<b>技術通知</b>  V850ES/FE3, FF3, FG3, FJ3, FK3 用 インサーキット・エミュレータ QB-V850ESFX3 使用制限事項の件		発行番号	ZBG-CD-07-0004号	1 / 2	
		発行日	2007年1月17日		
		発行部門	NEC エレクトロニクス株式会社 第四システム事業本部 汎用マイコンシステム事業部 開発ツールグループ		
文書分類	○	使用制限事項	バージョンアップ	ドキュメント誤記訂正 (正誤表)	その他
関連資料	QB-V850ESFX3ユーザズ・マニュアル      資料番号：ZUD-CD-06-0062

V850ES/FE3,FF3,FG3,FJ3,FK3 用インサーキット・エミュレータ  
QB-V850ESFX3 使用制限事項一覧

## QB-V850ESFX3 使用上の注意

#### No.11 内蔵RAMでプログラム実行時のイリーガル・ブレイク制限事項2

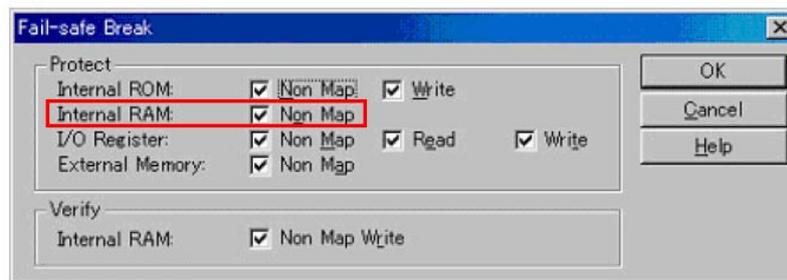
【内容】 下記の条件をすべて満たした場合、正常なプログラムにかかわらず、Non Map Breakが発生いたします。

- ・ 内蔵RAM領域でプログラムを実行
- ・ 2回以上連続して内蔵RAM領域へデータ・アクセス
- ・ 上記の連続したデータ・アクセス直後、またはNOP1つを挟んで、JRもしくはJARL命令で内蔵ROM領域へ分岐

【回避策】 下記のいずれかの方法により回避をお願いいたします。

(a) デバッガ上で内蔵RAMに対するフェイル・セーフ・ブレイクの設定を解除してください。

(b) 内蔵RAM領域への連続したデータ・アクセスから内蔵ROM領域への分岐の間にNOPを2つ以上挿入してください。
